**ASUNTO: CONCURSO DE OFERTAS No. CO-EPP-031-2022, PRESTACIÓN DEL SERVICIO TÉCNICO ESPECIALIZADO DE ACONDICIONAMIENTO DE LAS FACILIDADES ELECTROMECÁNICAS PARA LA HABILITACIÓN DEL SISTEMA DE REINYECCIÓN DE AGUA FORMACIÓN EN LA PLATAFORMA WIP - FASE 1.5 DE LA CENTRAL DE PROCESOS TIPUTINI (CPT) EN EL BLOQUE 43 DE EP PETROECUADOR - Aclaración 1**

Por convenir a los intereses de EP PETROECUADOR y de conformidad con el numeral 3 “Preguntas y Aclaraciones” del Concurso de Ofertas No. CO-EPP-031-2022 para la prestación del servicio de la referencia, agradeceré tomar en cuenta lo siguiente:

#### PREGUNTA 235

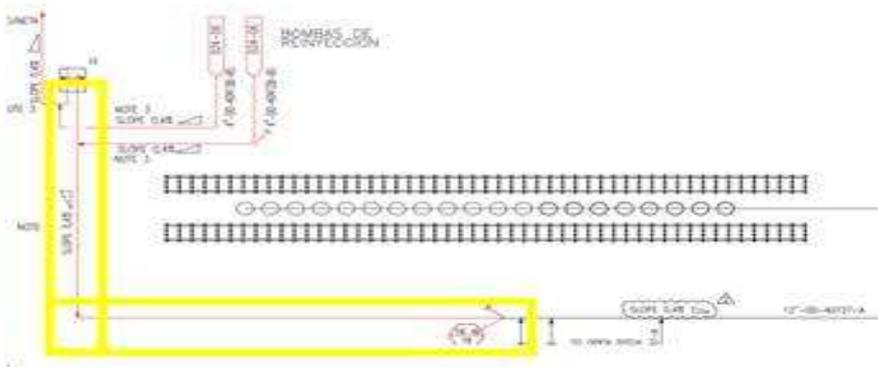
Confirmar que tipo d recubrimiento (poliken o pintura) debe llevar la tubería enterrada que conecta a los pozos
